PA17/08
Affidamento a Contraente Generale dei "Lavori di ammodernamento del tratto Palermo - Lercara Friddi, lotto funzionale dal km 14.4 (km. 0,0 del Lotto 2) compreso il tratto di raccordo della rotatoria Bolognetta, al km 48,0 (km. 33,6 del Lotto 2 - Svincolo Manganaro incluso) compresi i raccordi con le attuali SS n.189 e SS n.121

- PERIZIA DI VARIANTE N.3 -

MODIFICA TECNICA N. 263
OPERE D'ARTE - OPERE DI SOSTEGNO
OS82 A C - Rilevato in terra rinforzata - Svincolo Tumminia
OS82 A C - Sezioni trasversali

OPERA	ARGOMENTO	DOC. E PROG.		FASE	REVISIONE
Codice elaborato: PA17/08	P V	OS 82	N 0 0 4	_	6	1

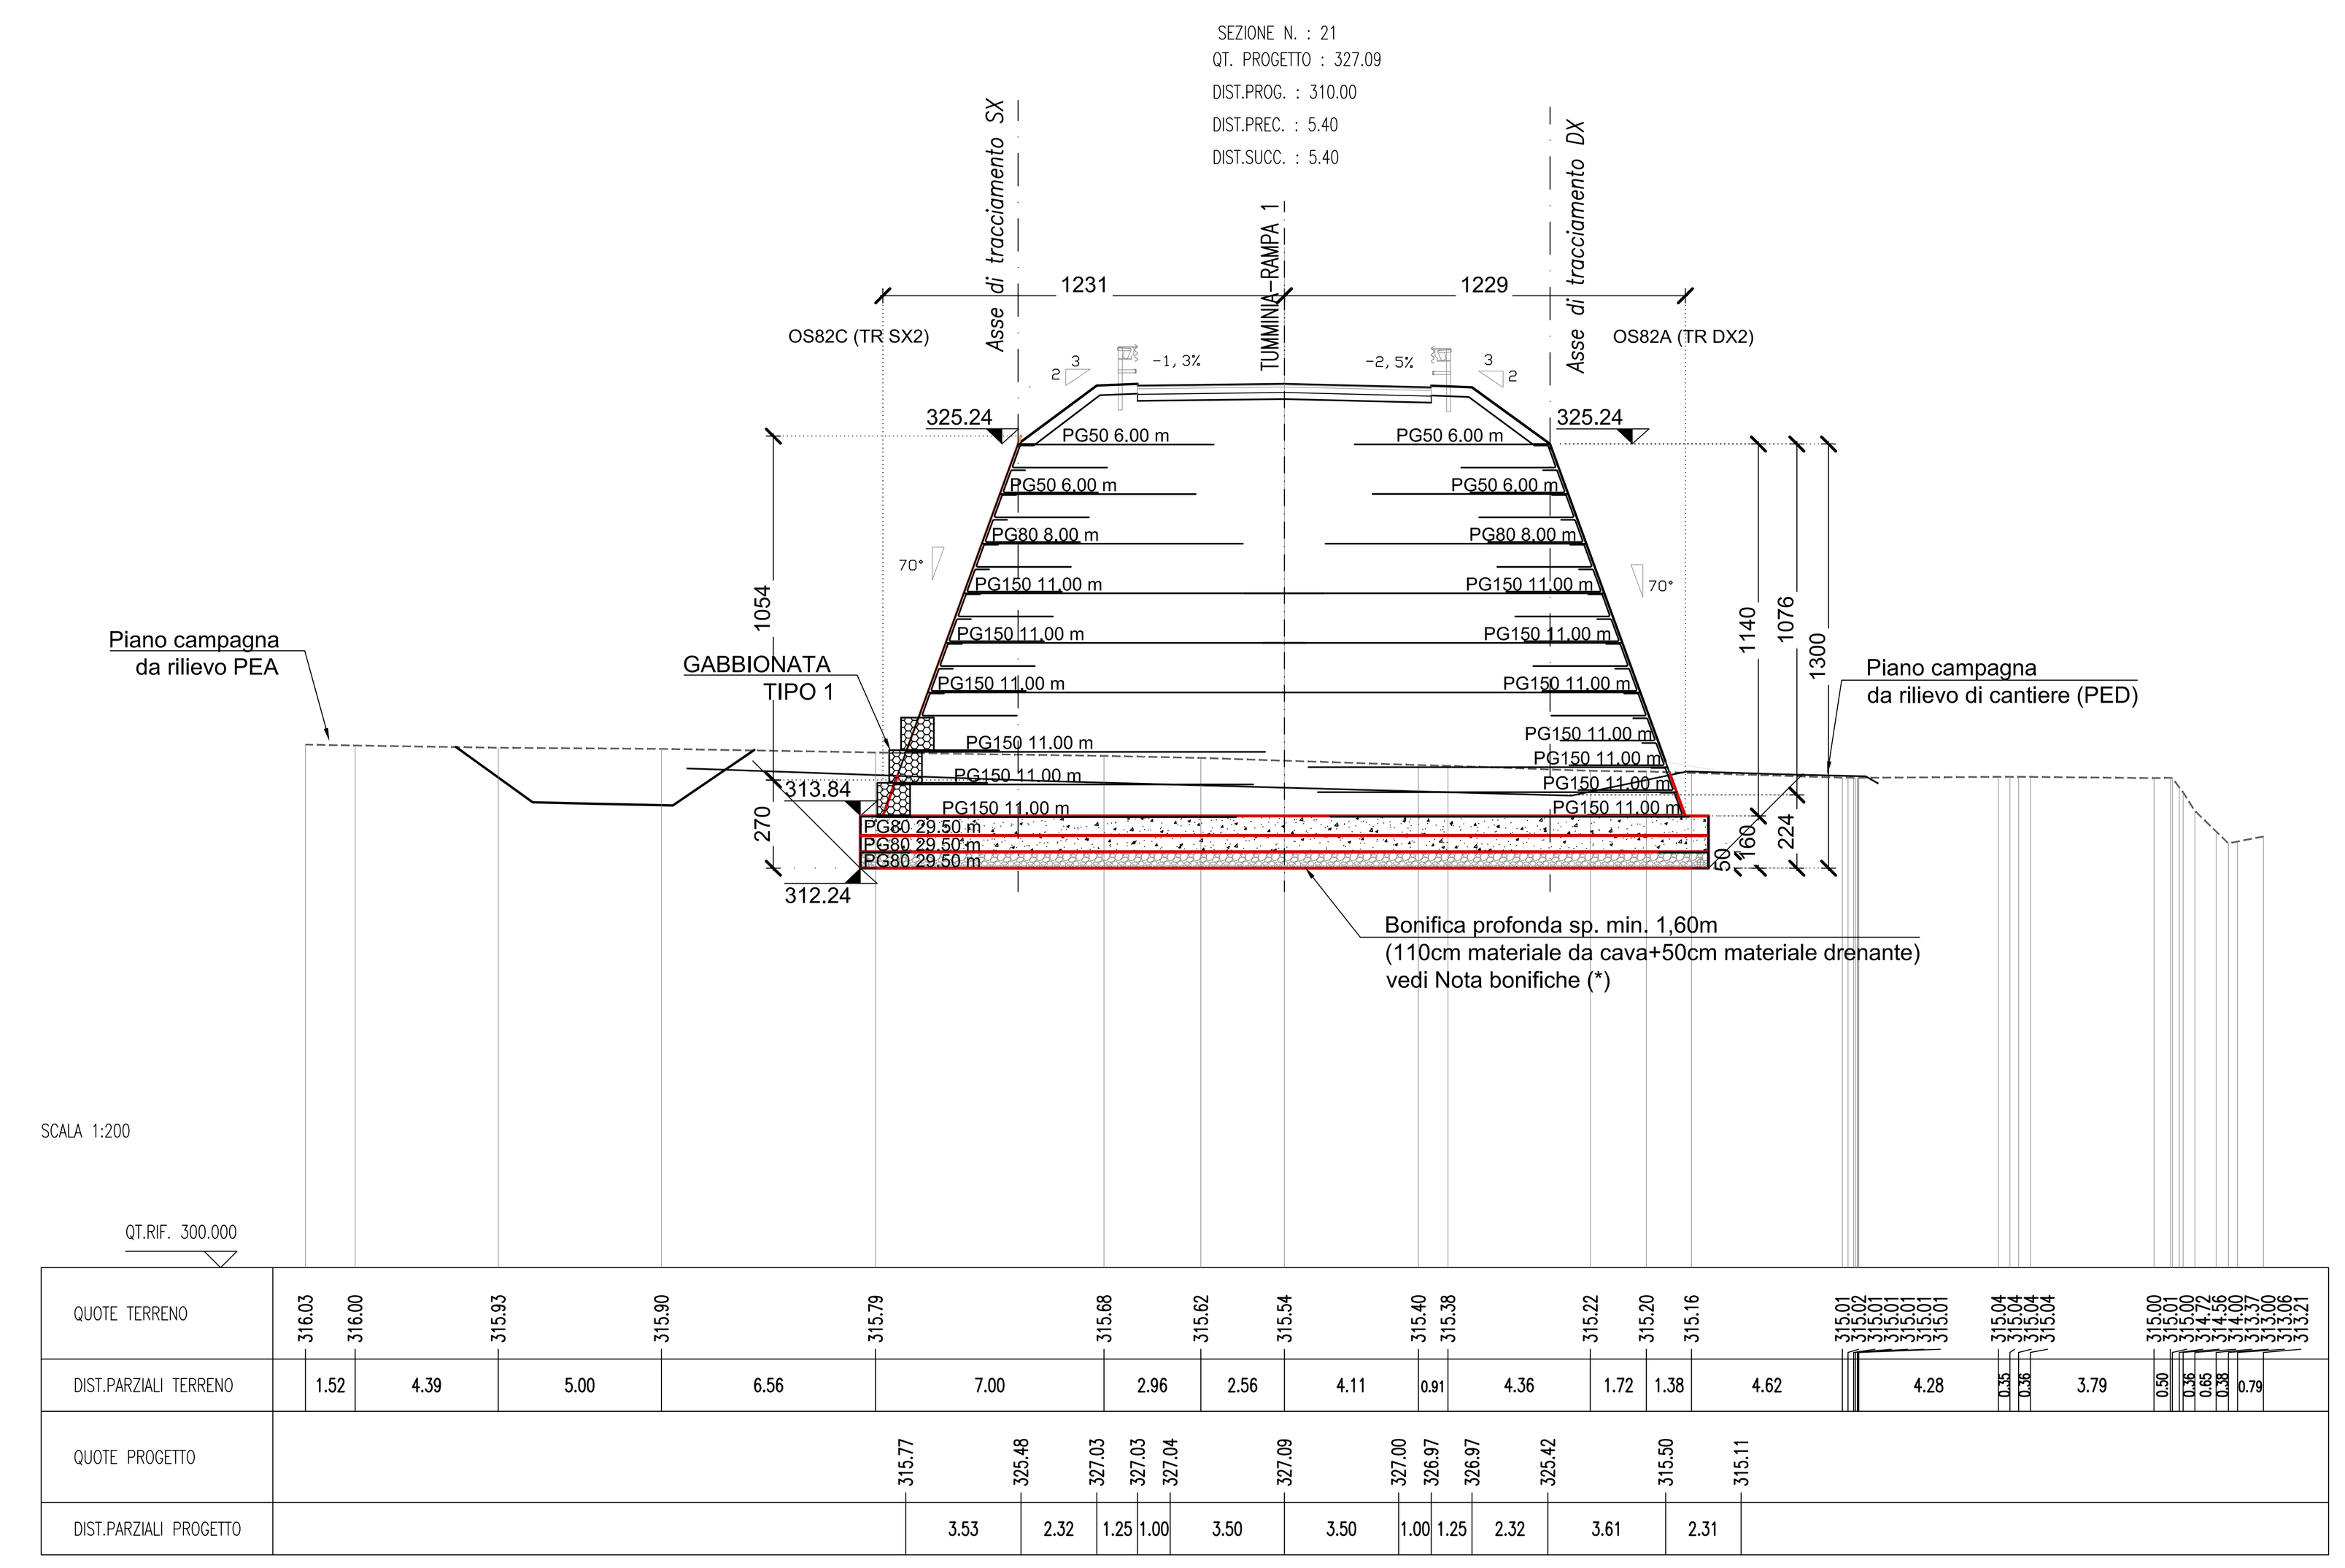
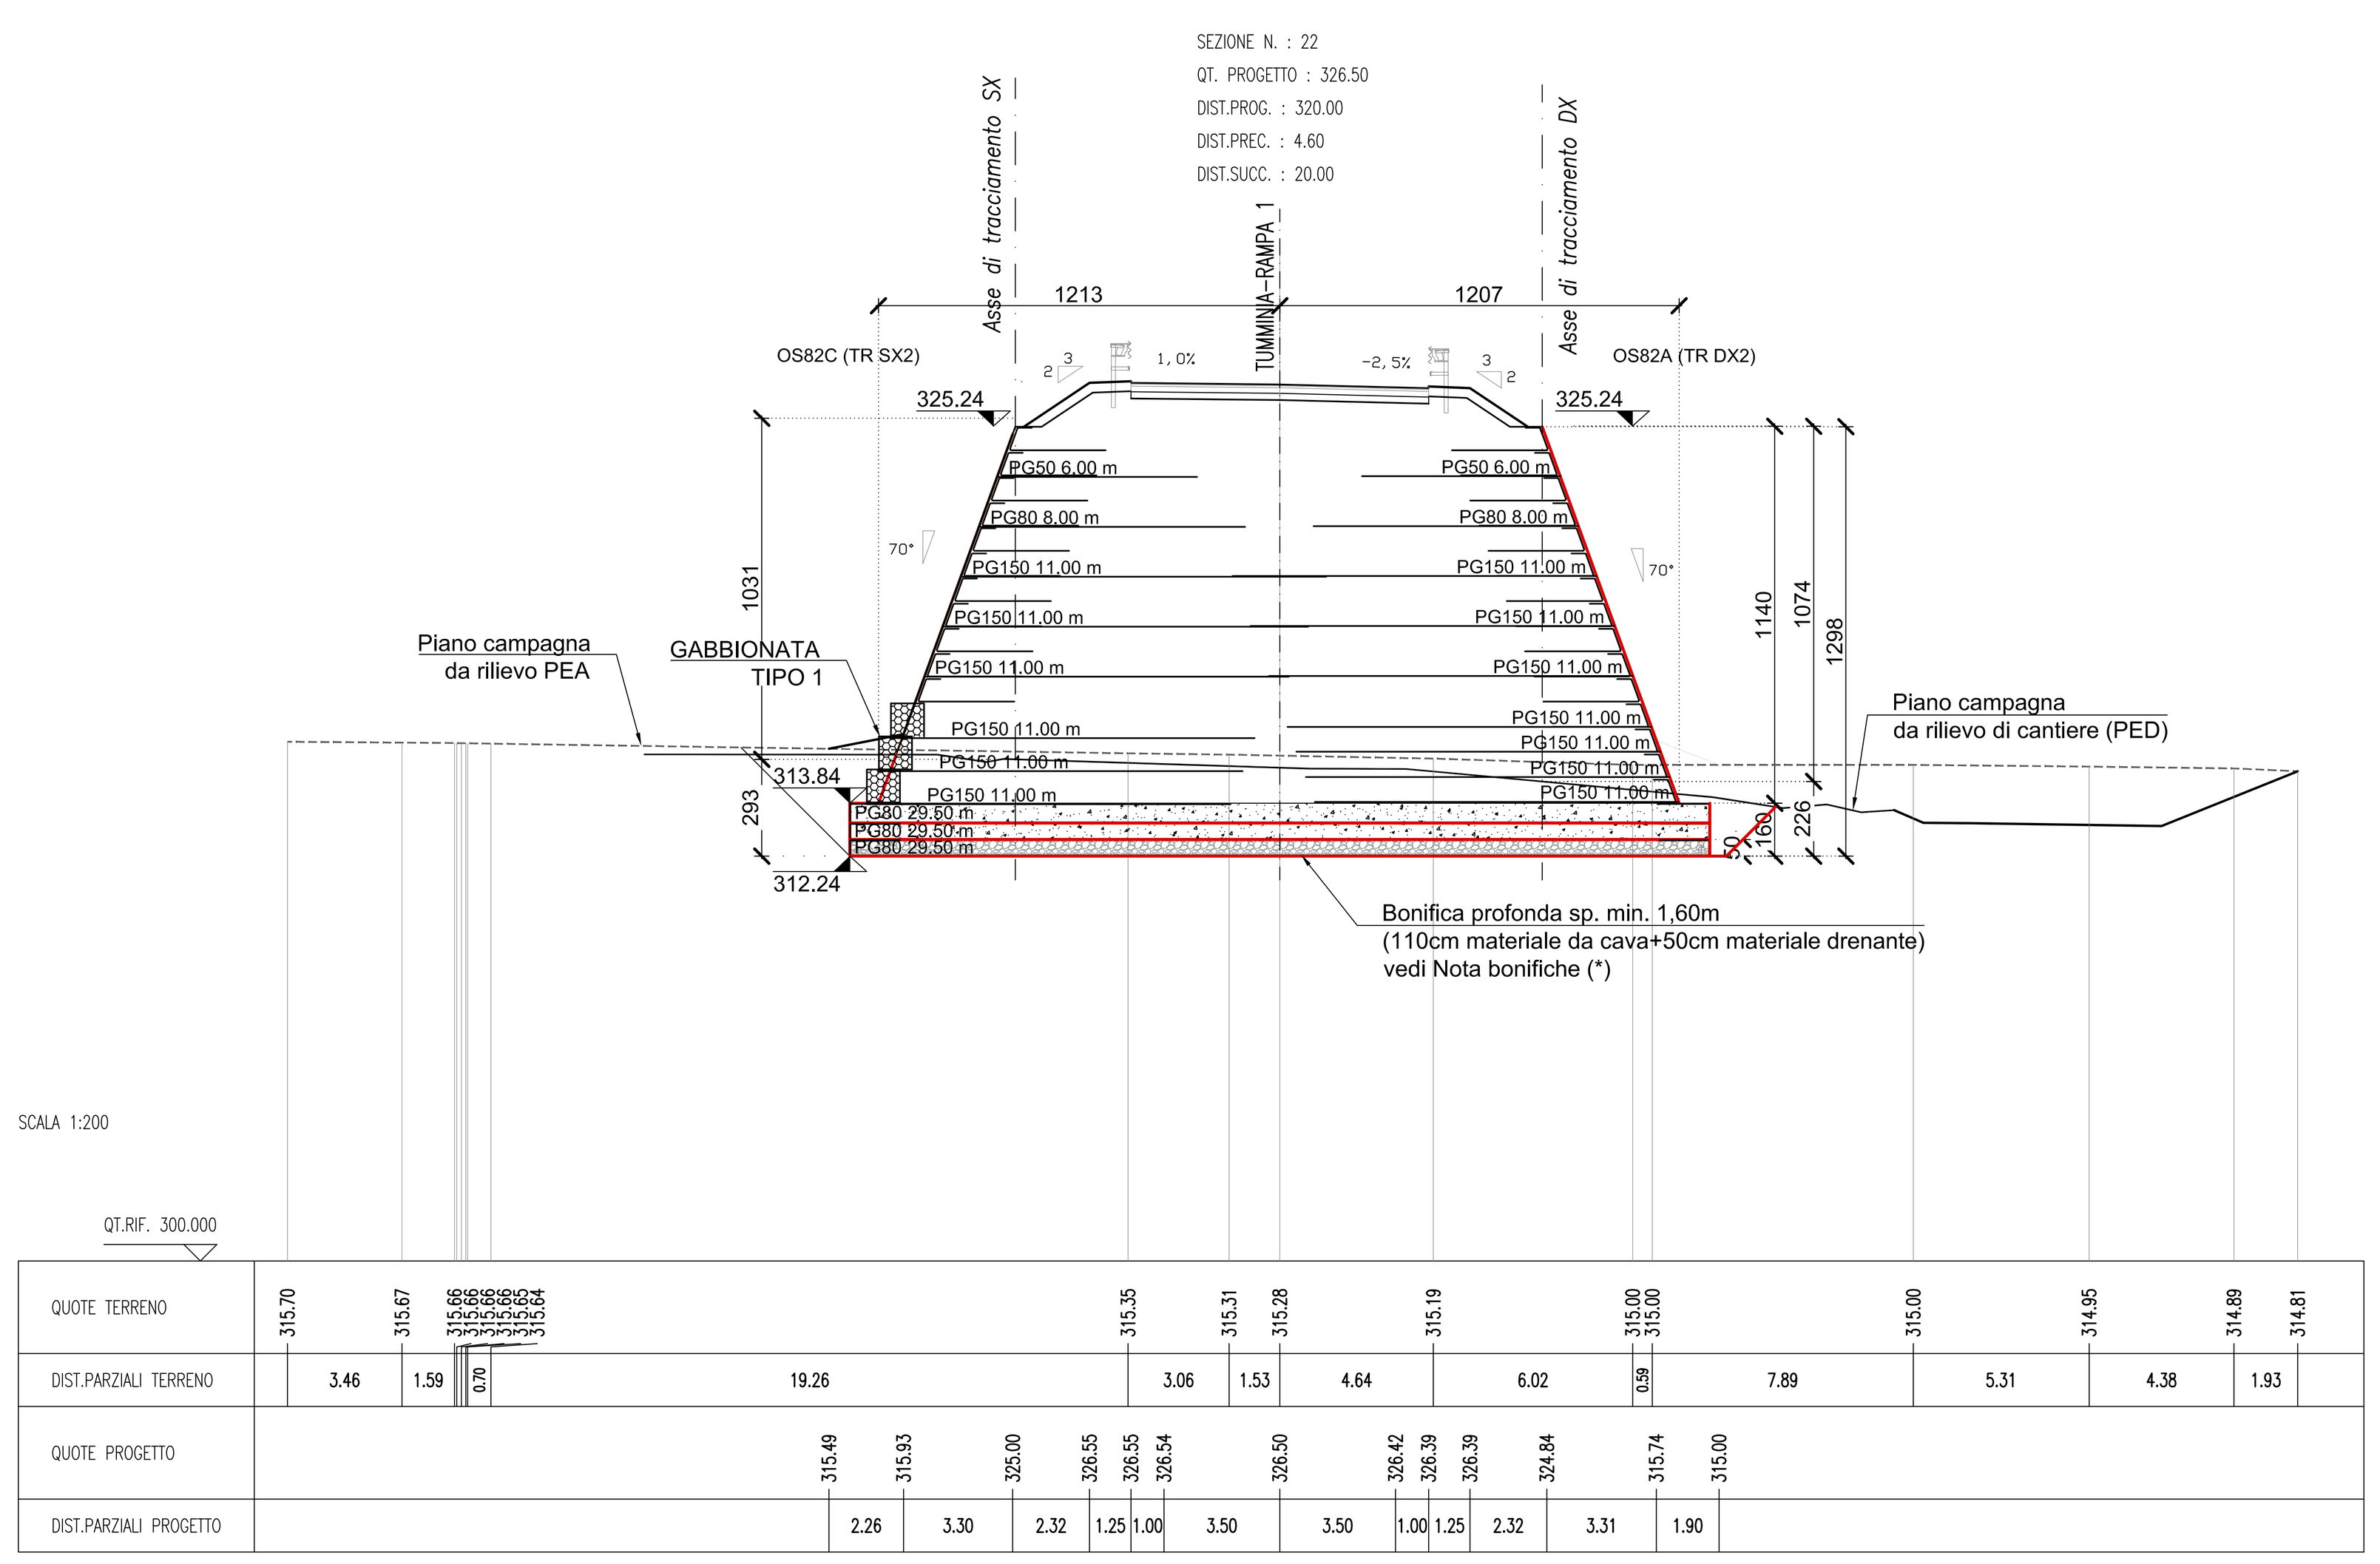
NOTA (***):
Si prevede per le seguenti tratte stradali:
- *Svincolo Tumminia – Rampa 1 – da Sez. 14 a Sez. Spalla 1;*
- *Svincolo Tumminia – Rampa 1 – da Sez. 24 a Sez. 33;*
- *Svincolo Tumminia – Rampa 2 – da Sez. 1 a Sez. 8A;*
- *Svincolo Tumminia – Rampa 4 – da Sez. 4 a Sez. 10;*

di realizzare le bonifiche ed i rilevati con l'impiego di materiale proveniente dagli scavi appartenenti ai gruppi A4, A5, A6, A7 previa correzione a calce.

NOTA BONIFICHE (*):
Si prevede la bonifica del piano di posa e la bonifica profonda con idoneo materiale come da PEA e CSA, per lo spessore minimo rappresentato nelle sezioni e nelle sviluppate, e comunque fino all'ottenimento di un idoneo piano di posa, nel rispetto del CSA e sulla base delle condizioni locali riscontrate durante gli scavi al raggiungimento della quota di progetto
